被告関西電力株式会社準備書面(26)への反論

赤松 純平

SMGA2 と KMMH16 観測点の位置関係。(Somei et al.(2019)、図 8 を引用)

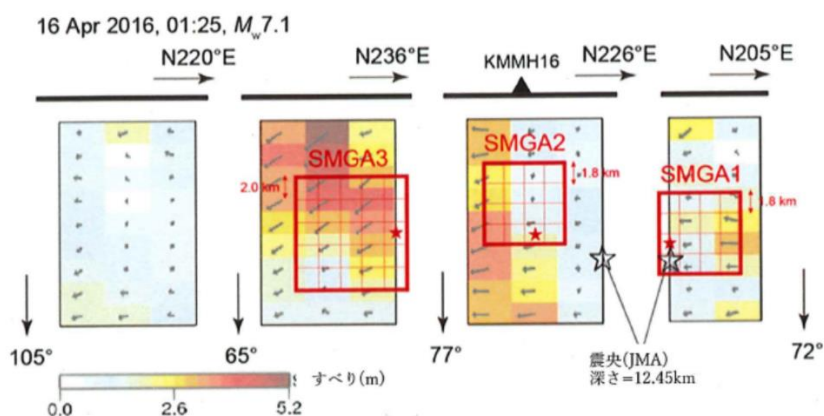
(2) 関電は Somei et al. (2019) (丙 337) による3つの強震動生成域 (SMGA) モデルを引用して「KMMH16 直下に配置された SMGA2 の寄与度が高い」から「補正量 k が小さくなる」、従って「どの見解 (モデル) に基づいて補正を行うかによって、算出されるべき補正量 k は全く異なるものとなる。このような不確定的要素の大きい方法により算出した補正量 k に基づいた試算結果を示したところで、本件発電所敷地において基準地震動を超える地震動が発生する根拠にはならないし、被告が策定した基準地震動の合理性や信頼性に何ら影響を及ぼすものではない (9 頁、イ)」と主張している。

下図に引用するように、本震の SMGA2 は観測点 KMMH16 の直下に配置されている。SMGA2 の中心位置と KMMH16 地中観測点の距離は、断層面の傾斜 77° と観測点と断層位置のオフセットを考慮すると 5.44km 、大飯サイト近傍の FO-B~FO-A~熊川断層の傾斜角を関電が採用している 75° とすると、サイト基盤 (第 6 層上面) までの距離は 4.70km 、従って減衰補正量は 1.19 になる。この補正量では、甲第 514 号証で計算した結果を 0.62 倍 ($1.19 / 1.93$) することになる。関電の地盤モデルでは、本震の EW 成分、 $N15^\circ E$ 成分、 $N105^\circ E$ 成分の応答スペクトルは基準地震動 S_s-1 の 1.86 倍以上、また NS 成分は 1.24 倍以上となる周期帯がある。関電が反論として提示した Somei et al. (2019) のモデルでも、 $M7.3$ の熊本地震は、 $M7.8$ を想定した基準地震動を越えるのである。

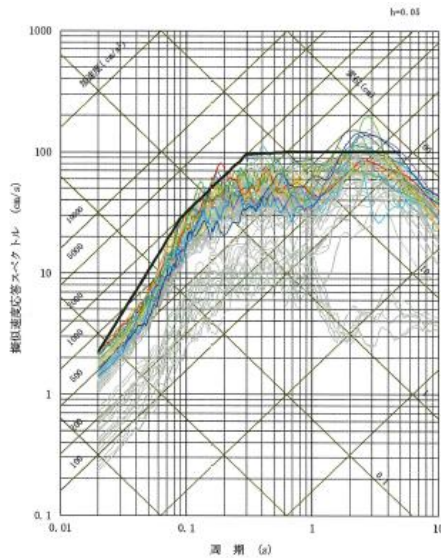
筆者が断層の傾斜角を Asano and Iwata (2016) の断層モデルに合わせて 65° として地震動を計算したことに対して、関電は「原告らは、FO-A 断層面と本件発電所の距離を算定するに当たって、本震に関する検討の際の断層傾斜について、何らの根拠を示すことなく熊本地震本震の布田川断層の傾斜 65 度と同じ角度に設定している (原告ら第 70 準備書面 12 頁) が、FO-A 断層面は垂直な断層であるため、断層を傾斜させた結果、本件発電所までの距離が実際よりも短く算定されている。・・・少なくとも断層傾斜角等のその他のパラメータについては実態から乖離しない数値が設定されるべきである (10 頁、(5))」と述べている。深さ 3~18km に想定している FO-B~FO-A~熊川断層の傾斜角は、地表の地質断層の調査結果による推測であって、深さ十数 km の地震発生層の傾斜角が物理探査などの方法で明らかになっているのではない。「実態から乖離しない数値」とは関電がモデルに設定した数値という意味でしかない。

関電が設定した数値は、鉛直および 75°である。鉛直とした場合、距離は 6.76km になり、65°の 6.54km より 220m、率にして 3.3%遠くなり、距離減衰は 3.3%増加し、振幅は 3.3%減少する。しかし、この場合も熊本地震の記録を適用した応答スペクトルは基準地震動 Ss-1 を越え、加速度ピーク値は 856 ガルを越える。

基準地震動の選定。(丙第 178 号証、第 5.5.30 図 (1)、(2)、6-5-131、132 頁)

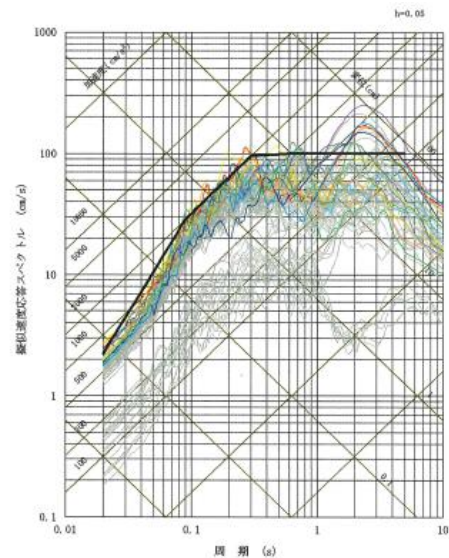
震源断層に近い強震動は震源断層に直交する方向に強く揺れる。このことは、我が国では 1995 年兵庫県南部地震(M7.3)以来強く認識されており、熊本地震については、関電が丙第 337 号証で引用する Somei et al. (2019)において詳しく論じられている。理論的には断層面のすべりの方向で決まる地震波の放射特性 (ラディエーション・パターン radiation pattern) と断層破壊の伝播方向 (ディレクティビティ directivity) に関係することが明らかにされている。このことから、筆者は甲第 514 号証で、基準地震動は断層走向方向に関係する最大震動方向によって議論すべきであることを指摘した。これに対し、関電は「水平方向の地震動は、どの方向で表示するかによって、元の地震動の強さが変わるわけではないため、NS、EW 2 方向の組み合わせを代表的な数値として表示することで足り、それ以外の方向の波を時刻歴波形で表示することは必要ではない」と述べて、「地震動の方位による違いを考慮している (11 頁、2)」と主張している。しかし、この主張はそもそも基準地震動選定の過程において NS、EW 成分によって検討しているのであるから、虚偽の説明による主張である。

設置許可申請書 (丙第 178 号証) の「5.5.3.1 敷地ごとに震源を特定して策定する地震動による基準地震動 (6-5-15 頁)」には、「応答スペクトルに基づく地震動評価による基準地震動 Ss-1 は、「5.5.1.3 応答スペクトルに基づく地震動評価」による評価結果を踏まえて、耐専式により評価した応答スペクトルを上回るように設定した。・・・次に、「5.5.1.4 断層モデルを用いた手法による地震動評価」の地震動評価結果 (全ケース) と基準地震動 Ss-1 の応答スペクトルを第 5.5.30 図に重ねて示す。同図より、一部の周期帯で Ss-1 の応答スペクトルを上回る 16 ケースの地震動を Ss-2~Ss-17 とする」とある。次頁に第 5.5.30 図を引用して示す。図説には「第 5.5.30 図 (1) 基準地震動 Ss-1 の応答スペクトルと断層モデルを用いた手法による地震動評価結果 (全ケース) との比較 (NS 方向)」、「第 5.5.30 図 (2) 基準地震動 Ss-1 の応答スペクトルと断層モデルを用いた手法による地震動評価結果 (全ケース) との比較 (EW 方向)」と記載されている。全 64 ケースのうち、水平成分については、NS 成分、EW 成分によって基準地震動 Ss-2~Ss-17 の 16 ケースが選定されたのである。最大震動方向成分の応答スペクトルを検討すること無く基準地震動が選定された。「地震動の方位による違いを考慮している」とは言えない。

図4 KMMH16観測点の地盤が関電地盤モデルであるとした場合の、熊本地震本震(M7.3)の地表加速度記録と加速度応答スペクトル(h=0.05).

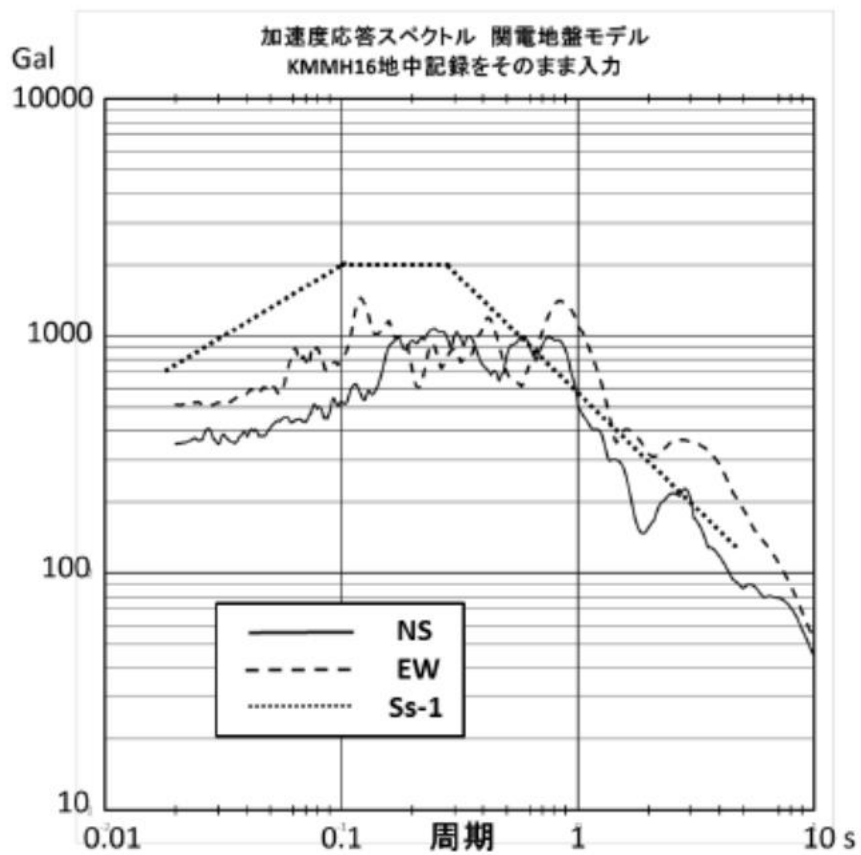
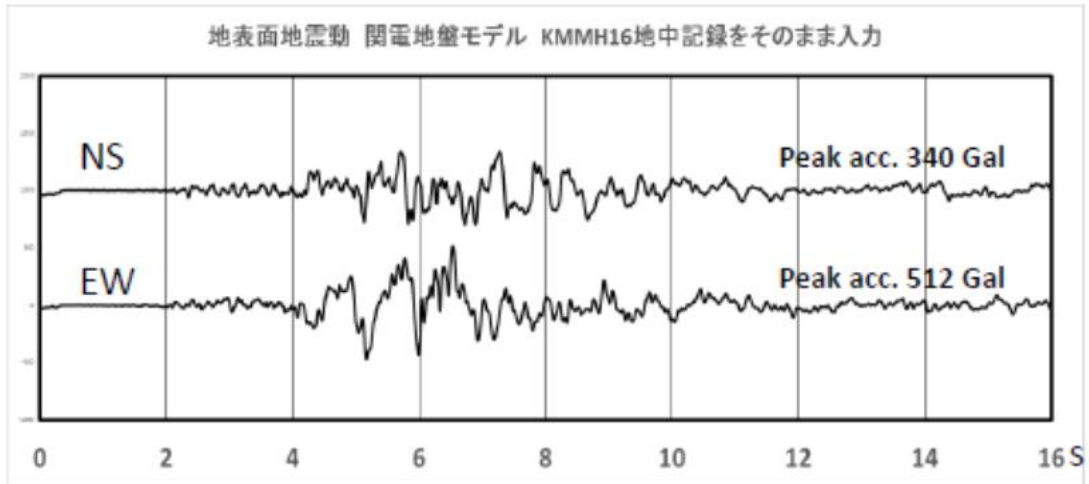
関電は、これに対する反論として「原告らが行った熊本地震で記録された地震波動が原子炉直下の地盤に入射した場合の検証については、上記第 2 のとおりその検証方法自体が不合理である。そのため、かかる不合理な検証結果を基に、本件発電所の基準地震動の数値との大小を比較することなどできないし、その原因について分析することも全く意味がない」と述べているが、各項目について前述のように再反論した。

次頁に「KMMH16 地点に大飯原発が大飯地盤構造 (関電地盤モデル) で立地している場合」の応答スペクトルを再掲する (甲第 514 号証、図 4)。KMMH16 地中観測点の加速度記録をそのまま $V_s=2.7\text{km/s}$ 層に入力したものである。関電が指摘する「はぎとり補正」は行っていないが、そのための誤差は 2.2 で述べたようにこの図とほとんど同じである。M7.3 の実地震の応答スペクトルは、M7.8 の基準地震動 Ss-1 を越える。関電の基準地震動選定方法に従えば、この地震動は基準地震動に相当する。

EW成分は周期0.7秒以上の周期帯でSs-1を2倍以上越える.

距離減衰の模式図

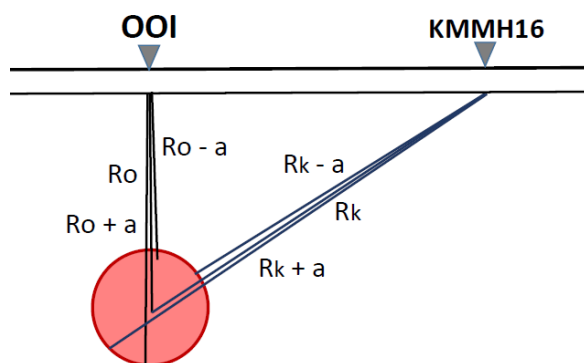
(1) 関電は「かかる算定手法では、熊本地震ではすべり量の大きい領域の 1 点から全てのエネルギーが放出されたという極端に単純化した仮定を置いた上で、FO-A 断層の南東端の 1 点から同量のエネルギーが放出された場合の地震動を算出することになる(7 頁、ア)」は

アスペリティの中心から波が射出したとした場合の誤差を、下図のような円形アスペリティで試算する。アスペリティ内の最遠点、最近点および中心点の波面の拡がりによる幾何減衰は、

甲第 514 号証で用いた値は、 $R_o = 6.54\text{km}$ 、 $R_k = 11.7\text{km}$ である。
 $a = 3\text{km}$ とすると、振幅は 0.85 となり、小さく近似していることになる。

上記の計算は熊本断層のモデルに合わせて断層面が 65° 傾斜しているとした場合であるが、鉛直であるとするると R_o は 7.52km となる(アスペリティ中心の深さ： 7.25km 、断層面と大飯サイトのオフセット：約 2km)。この場合、振幅は 0.90 となる。
